RECONSTRUCTION DU MANÈGE MILITAIRE DE LA GRANDE ALLÉE DE QUÉBEC
RECONSTRUCTION OF THE GRANDE ALLÉE ARMOURY IN QUEBEC
TPSGC Projet No / PWGSC Project No: R.0035921.300

Addenda

3

Extrait de no.de feuille /
Excerpt from sheet no.

E-800

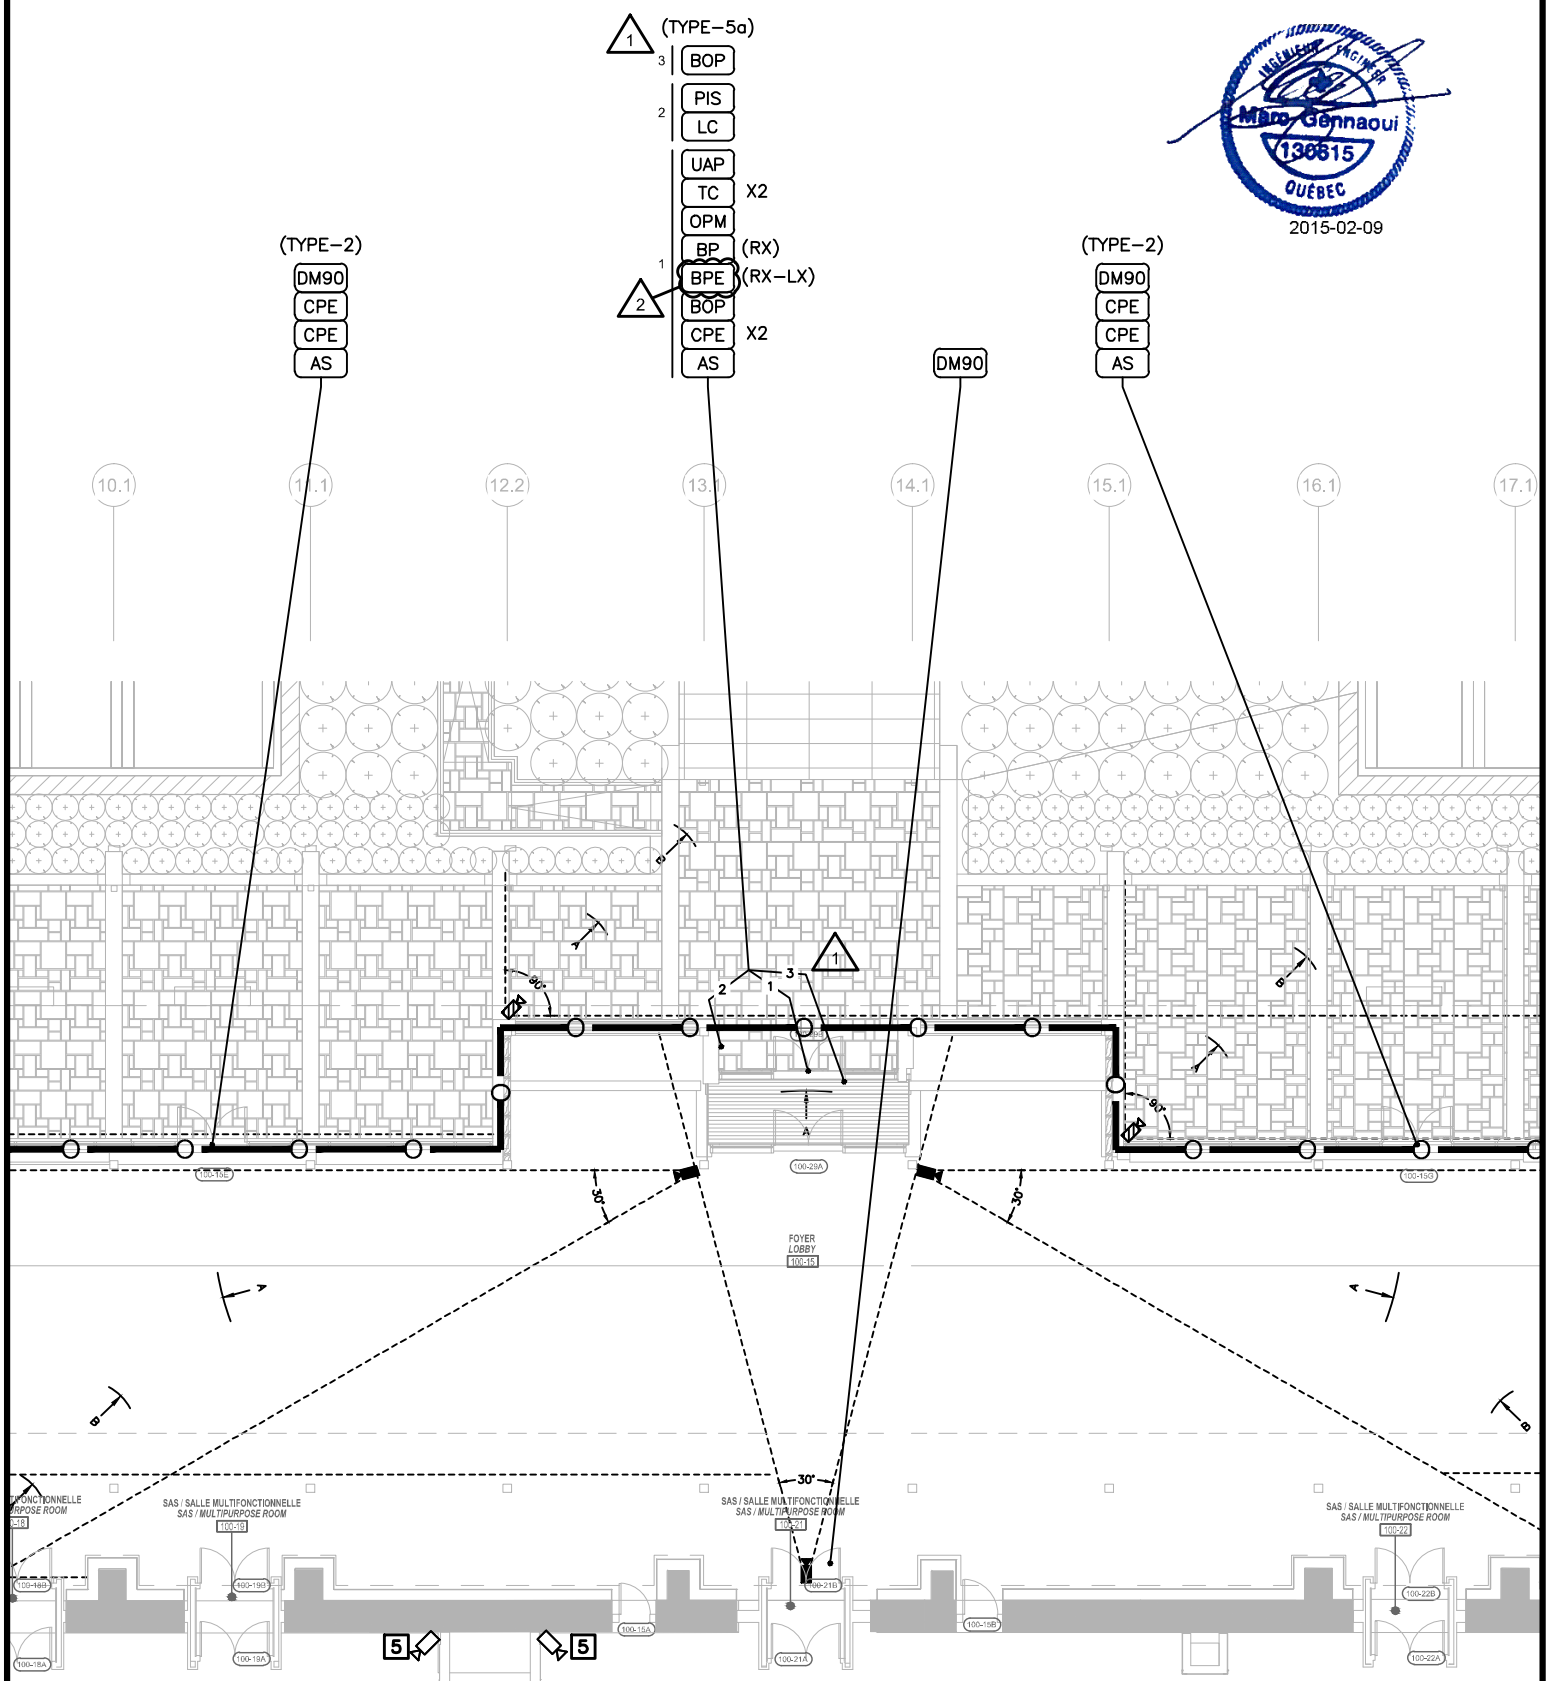
12. PORTE MAINTENUE VERROUILLÉE PAR L'ÉTAT DE PARTITION ARMÉE. /
DOOR MAINTAINED LOCKED BY THE STATE OF ARMED PARTITION.
13. LAISSÉ LIBRE INTENTIONNELLEMENT. /
INTENTIONALLY LEFT BLANK.

14. L'ENTREPRENEUR EST RESPONSABLE D'ÉVALUER LA QUANTITÉS DES COMPOSANTS À FOURNIR EN FONCTION DE LA SOLUTION PROPOSÉE. /
THE CONTRACTOR MUST EVALUATE THE QUANTITY OF COMPONENTS TO SUPPLY IN ACCORDANCE TO HIS PROPOSE SOLUTION.

15. L'ENTREPRENEUR DOIT PRÉVOIR L'INSTALLATION DE LA CAMÉRA AVEC UN SUPPORT POUR TOIT. LE SUPPORT DOIT ÊTRE SOLIDEMENT TENUE EN PLACE AU MOYEN DE POIDS. AUCUN PERCEMENT DU REVÊTEMENT DE TOIT N'EST AUTORISÉ. /
THE CONTRACTOR SHALL INSTALL THE CAMERA WITH THE USE OF A PARAPET MOUNT. THE MOUNT SHALL BE SOLIDLY WEIGHTED DOWN IN POSITION. NO PIERCING OF THE ROOF COATING IS ALLOWED.

16. LE BOUTON DE COMMANDE D'OUVERTURE DES PORTES DE GARAGE DOIT ÊTRE DISPONIBLE UNIQUEMENT SUR UN PASSAGE DE CARTE AUTORISÉ AU LECTEUR. /
THE CONTROL BUTTON FOR OPENING THE GARAGE DOORS SHALL BE AVAILABLE ONLY FOLLOWING AN ACCESS GRANTED AT THE READER.

17. LE PANNEAU DE COMMANDE À DISTANCE (PCDB) DOIT PERMETTRE LE CONTRÔLE DES POINTS SUIVANTS :
- PORTILLION DE SÉCURITÉ
 - PORTE 100-62G
 - PORTE 100-62F
 - APPEL DE L'ASCENCEUR 6
 - DEUX (2) POSITIONS LIBRES POUR USAGE FUTUR. /
- THE REMOTE CONTROL PANEL (PCDB) SHALL ALLOW THE CONTROL OF THE FOLLOWING ELEMENTS :
- SECURITY TURNSTYLE
 - DOOR 100-62G
 - DOOR 100-62F
 - ELEVATOR 6 CALL-UP
 - TWO (2) FREE POSITIONS FOR FUTURE USE

**PORTE SIMPLE, SUPERVISÉE AVEC BARRE
ANTIPANIQUE TEMPORISÉE (3/15) /
MONITORED SINGLE DOOR WITH DELAYED
EGRESS EXIT DEVICE (3/15)**

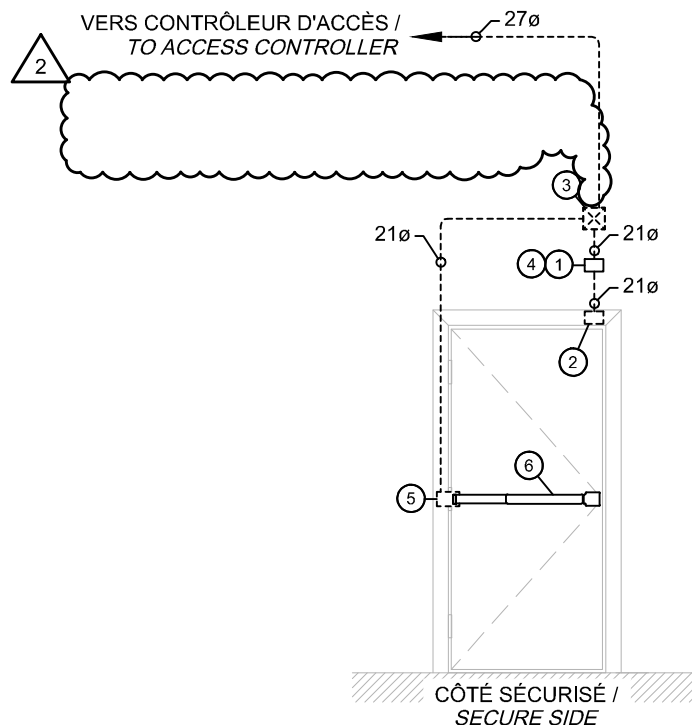
- ① AVERTISSEUR SONORE /
AUDIBLE ALARM
- ② CONTACT MAGNÉTIQUE DE PORTE (ENCASTRÉ) /
MAGNETIC DOOR CONTACT (RECESSED)
- ③ BOÎTE DE JONCTION DE 300mm x 300mm /
JUNCTION BOX 300mm x 300mm
- ④ BOÎTE DE JONCTION SIMPLE /
SINGLE GANG JUNCTION BOX
- ⑤ TRANSFERT DE COURANT /
POWER TRANSFER
- ⑥ BARRE ANTIPANIQUE (3/15) /
EXIT DEVICE (3/15)
